Transportstyrelsens föreskrifter och allmänna råd om markering av föremål som kan utgöra en fara för luftfarten

Föreskriften

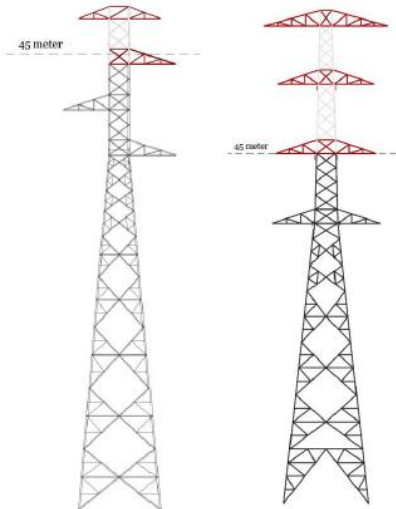
Remissinstans	Kapitel Paragraf	Synpunkt	Transportstyrelsen kommentar och beslut
LFV	2 kap. 4 §	Här i 4 § gällande nedtagande står 20m respektive 45 m angivet men inte på uppförande (bara en hänvisning till 2010:770, 6 kap, 25 §). Förslag att skriva ut värdena även gällande uppförande.	Noterad Paragrafen utgår.
LFV	2 kap. 5 §	Formuleringen i den här paragrafen kan skapa en del följdfrågor för den oinvigde. "Är en stor byggnad en punkt?". Förtydliga gärna detta.	Accepterad En stor byggnad utgör ett punktobjekt och har tagits upp som exempel i de allmänna råden till 2 kap. 3 § (tidigare 5 §).
